宁波欣达电梯配件厂

关于有齿曳引机 DZS 制动器钢质（Q235）松闸杆自我召回函

宁波欣达电梯配件厂

有齿曳引机 DZS 制动器钢质（Q235）松闸杆排查说明

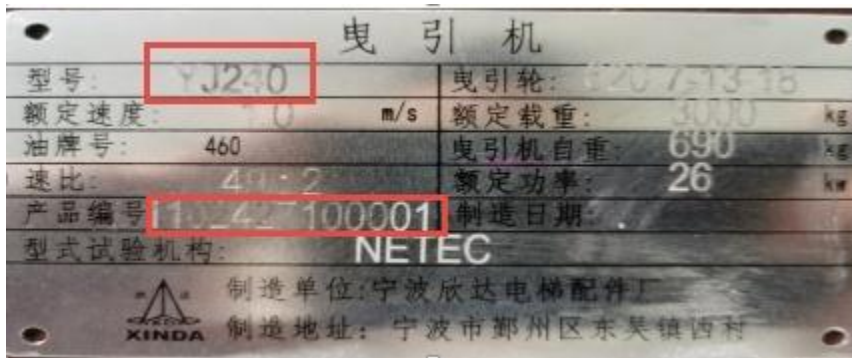
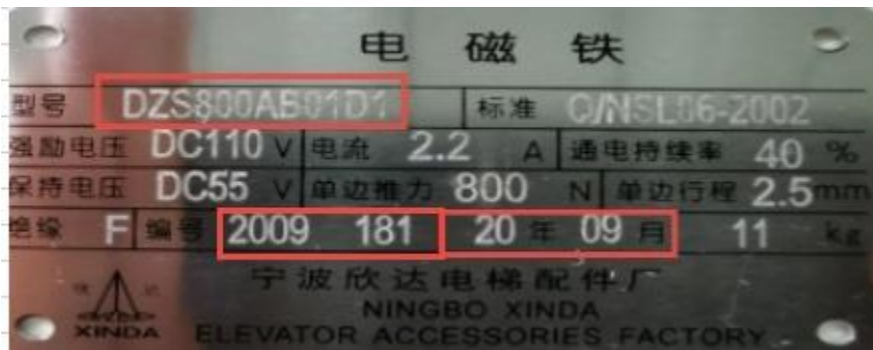
- 3、制动器特征：与图片上不一致，使用的是钢质松闸杆，图片上是黄色铜质松闸杆；

1. 按排查说明（详见附页）用户反馈具体信息，本司免费提供铜质材料松闸杆。
2. 更换方式：
 - a. 提供更换作业指书，由用户自行更换。
 - b. 如用户需本公司技术支持，双方约定时间，本公司派员现场支持。
 - c. 涉及制动器铆压联接的制动器，我司提供简易工装图纸，或由本司提供简易工装及作业指导书。
3. 要求相关使用、维保单位保证制动器故障保护开关正常使用。此开关至关重要，可预知制动器非正常动作，及时采取措施消除隐患。
4. 要求相关使用、维保单位及时到本公司网站（www.nbx.com），下载对应的制动器拆解维护保养说明书，按要求进行维护保养。
